Réponse à la demande de compléments de la Mission Régionale de l'Autorité Environnementale (MRAe)

Demande de PC n°01923418A0003

Projet de centrale photovoltaïque de l'Etang Bertrand

Commune de Saint-Pardoux-l'Ortigier

Carte 31 : Emplacement possible des noues à prévoir lors de la phase travaux

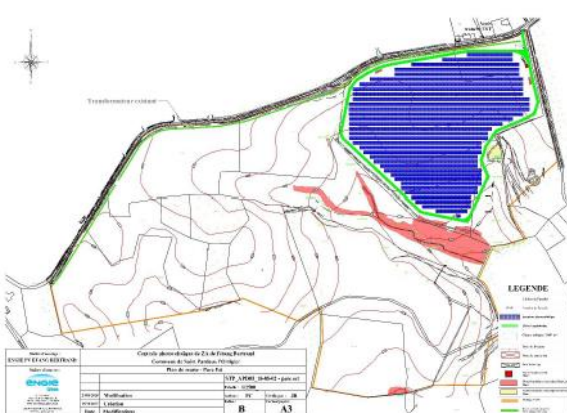
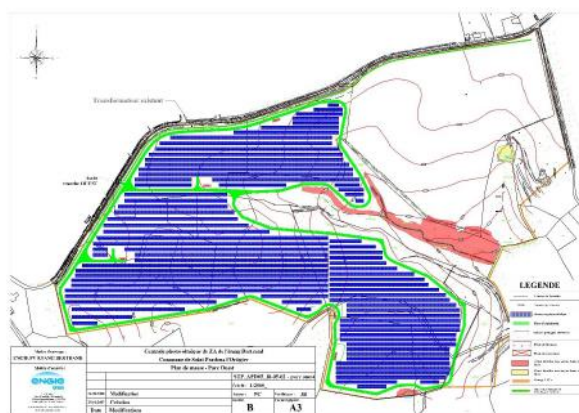
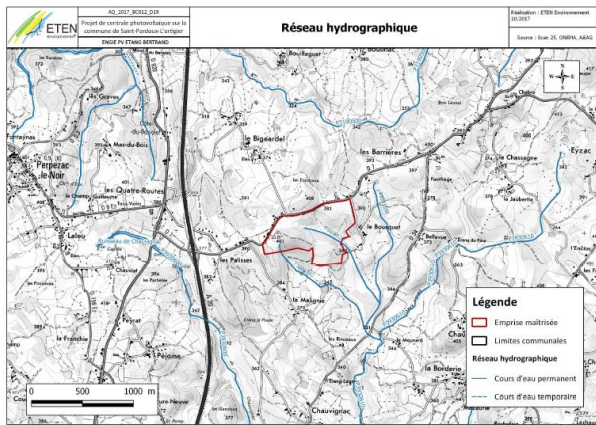
Dans son avis, la Mission Régionale d'Autorité Environnementale de la région Nouvelle Aquitaine recommande, compte tenu de l'enjeu lié au le ruissellement des eaux pluviales, de conserver et d'entretenir le système de noues pour la gestion des eaux pluviales jusqu'à la reprise complète de la végétation.

Comme préconisé, les noues seront conservées et entretenues pour la gestion des eaux pluviales y compris après la reprise de la végétation puisqu'elles continueront de jouer un rôle de tampon hydraulique (lutte contre l'érosion et le ruissellement). Elles seront ainsi conservées et entretenues

Pour la partie Nord-est, la mise en place de noues n'est pas nécessaire. En effet, la topographie du site permet la mise en place des filtres à paille directement dans les talwegs se déversant dans le réseau hydrographique.

La carte ci-contre schématise des emplacements potentiels pour la mise en place des noues prévus lors de la phase travaux.

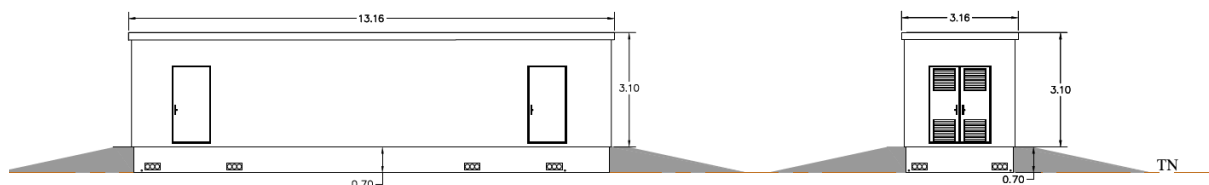
En raison de l'emplacement du projet sur un secteur présentant un risque fort à très fort de remontée de nappes, la MRAe recommande de prévoir des dispositions au niveau des constructions et aménagements pour réduire la vulnérabilité des biens à ce risque (notamment l'adaptation du plancher des postes techniques).

Par ailleurs, afin de réduire la vulnérabilité des installations au risque de remontée de nappe, les postes techniques seront surélevés de manière à être totalement hors sol. Le vide sanitaire sera ainsi au-dessus du TN.

Extrait du plan PC05d mettant en évidence la surélévation des postes techniques par rapport au TN.

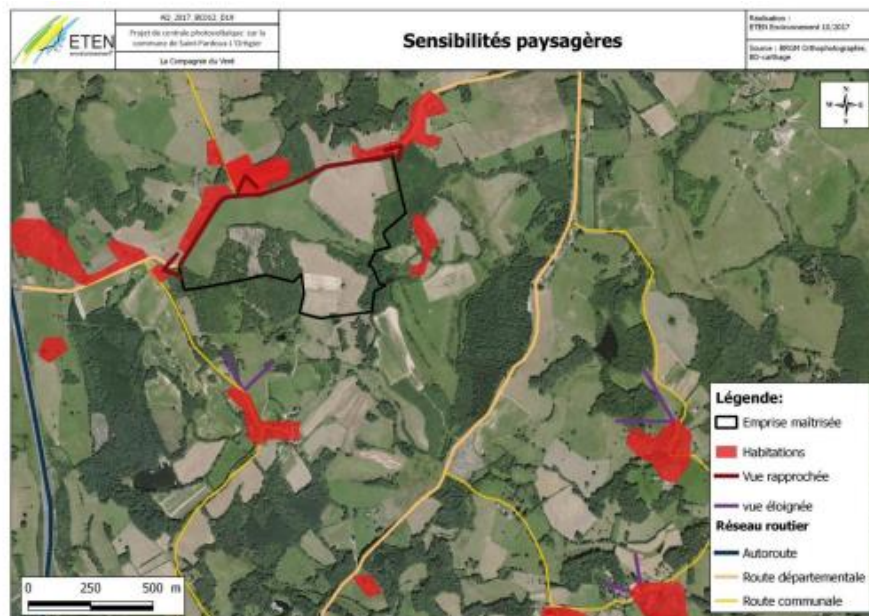
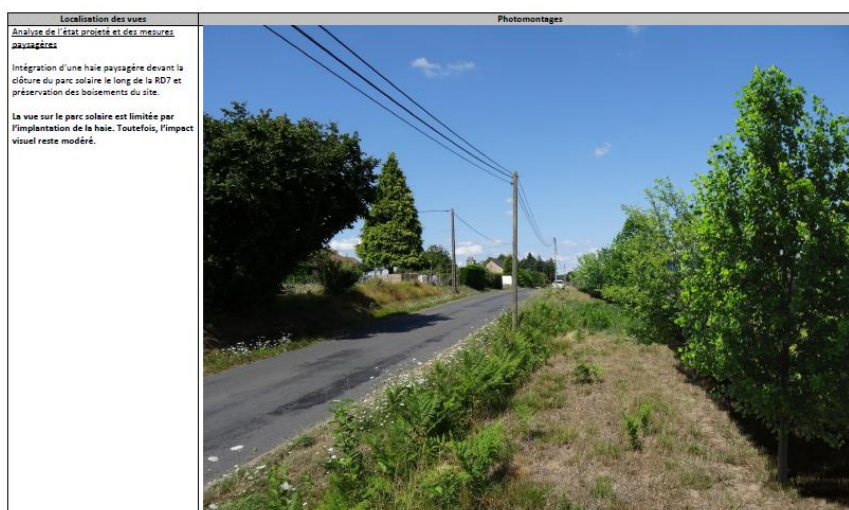
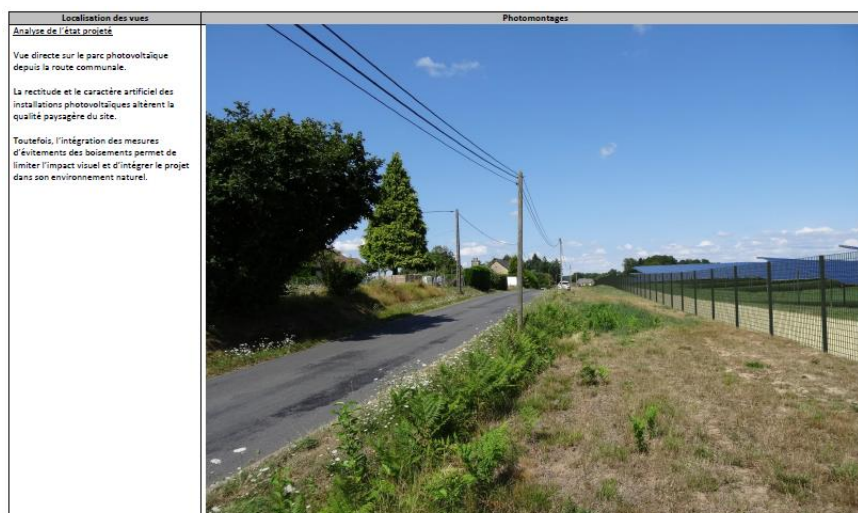
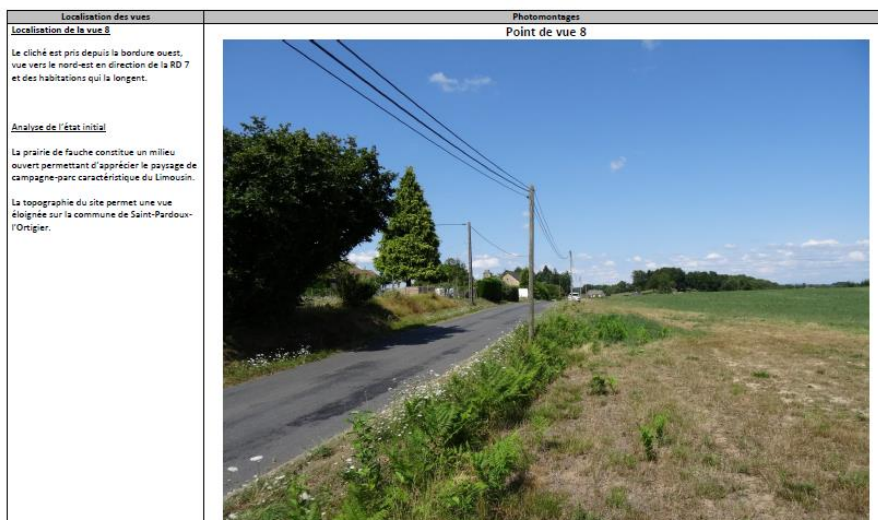
Dans son avis, la Mission Régionale d'Autorité Environnementale de la région Nouvelle Aquitaine affirme que les premières habitations ont une vue directe sur le site.

Elle ajoute que, compte tenu de la topographie, les perceptions visuelles sont également possibles depuis les hameaux au sud. Le projet va donc entraîner une modification du paysage aussi bien en vue rapprochée qu'en vue éloignée.

Pour prévoir ces mesures, une étude paysagère complète et accompagnée de photomontages a été réalisée. Des projections du projet ont été modélisées en fonction des points de vue les plus sensibles c'est-à-dire, entres autres, depuis les habitations les plus proches du site (ci-dessous les points de vue 6 et 8 de l'étude d'impact), et depuis des points de vue éloignés, le projet étant situé en hauteur (ci-dessous les points de vue 5,8 et 11 de la pièce PC06 de l'étude d'impact).

Les habitations les plus impactées sont celles situées le long de la départementale RD 7 au nord du site à une vingtaine de mètres.

Or, comme le révèlent les photomontages ci-dessous, la haie paysagère permettra de réduire largement ces impacts sur les habitations les plus proches du site.

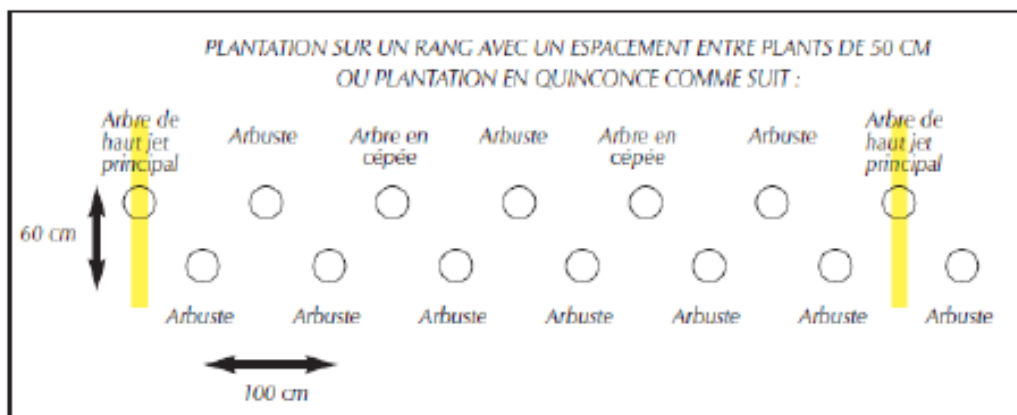
Enfin, la MRAe invite Engie Green à poursuivre sa réflexion sur l'insertion paysagère en proposant une typologie de haies adaptées au site (épaisseur, rythme et essences choisies).

Concernant la réflexion sur l’insertion paysagère, ENGIE PV ETANG BERTRAND a donné une typologie détaillée de haies envisageables adaptées au site : épaisseur, rythme et essences choisies. Cette haie sera plantée le long de la RD7 sur une longueur de 1,044km. Avec un coût de 50€/ml, son coût total sera de 52 200€ HT.

Concernant le rythme, selon la place disponible deux solutions seront envisageables : la plantation sur un rang avec un espacement de plants de 50cm avec haut-jet principal tous les 6 mètres ou la plantation en quinconce. L’étude d’impact détaille que l’équilibre général de la tige respectera un rapport « hauteur totale/diamètre au collet » de l’ordre de 60. ENGIE PV ETANG BERTRAND veillera à ce que les sujets soient bien formés, fléchés et équilibrés (diamètre de tronc suffisant par rapport à la hauteur de l’arbre) et contre plantés régulièrement en pépinière.

La largeur de la haie sera de l’ordre de 2 à 3 mètres.

Corridor écologique préservé au sein du site © ETEN Environnement

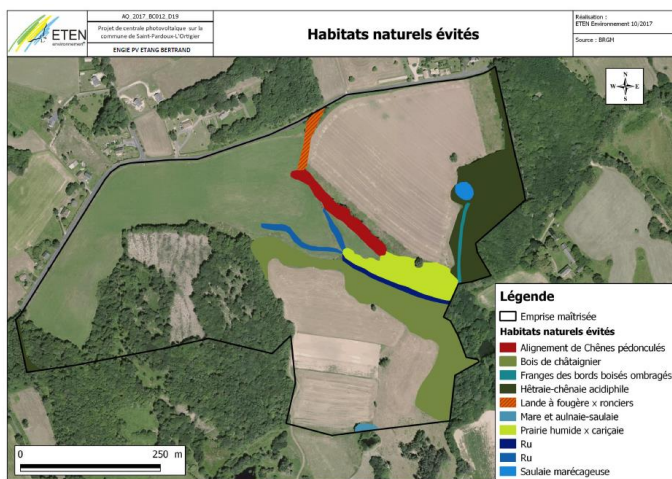
La MRAe relève que la prairie mésophile de fauche représente un enjeu de conservation considéré comme moyen par le porteur de projet, pourtant habitat d'intérêt communautaire, et n'a pas fait l'objet de mesure d'évitement ou de réduction d'impact.

La prairie humide, à enjeu fort, a quant à elle fait l'objet d'une mesure d'évitement tous comme les autres habitats naturels à enjeu fort. Un corridor écologique a ainsi été préservé au sein du site pour préserver les zones à enjeux identifiés dans la carte et la photo ci-dessous.
